質 疑 回 答 書

工事名又は業務名
吹田市川園ポンプ場照明設備工事

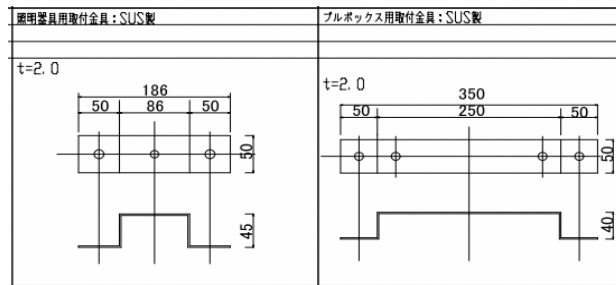
照明器具用取付金具(SUS製)、プルボックス用取付金具(SUS製)の塗装の有無、塗料の指定についてご教示ください。

塗装不要です。

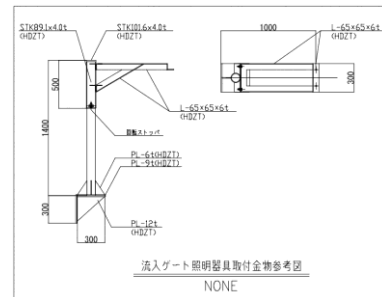
- ・管理棟電灯分電盤 (1L-P)、
- ・ポンプ室電灯分電盤 (L-1)、
- ・工作室電灯動力分電盤 (1L-K)、
- ・浴室電灯分電盤 (L-3)

は いずれも鋼板製と認識してよろしいでしょうか。 また、塗装についてですが、中東情勢の都合により、指定色の場合の納期遅延が著しいため、メーカー標準色でよろしいでしょうか。この場合における塗装仕様(塗装色の指定条件、代替仕様の可否等)の取扱いについても併せてご教示ください。

②図面には仕様について記載がないため、屋内 露出型の分電盤と理解して問題ないでしょうか。

①鋼板製です。

塗装仕様は特記仕様書のとおりです。

②そのとおりです。

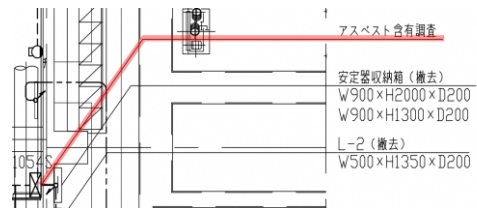
図番 AE-11 川園ポンプ場 B1F ポンプ室 平面図(更新)
監視室(下部)に設置する
①照明器具 SP-16(チェーン吊)、
②SP-17(チェーン吊)(非常)
特別管理産業廃棄物置き場
③SP-18(チェーン吊) の照明器具ですが、
吊り下げるためのチェーンの長さをご教示ください。

監視室 (下部) CH=5,400	
SP-16(チェーン吊)	3台
SP-17(チェーン吊)(非常)	2台

特別管理産業廃棄物置き場 CH=5,400	
SP-18(チェーン吊)	2台

約2mです。
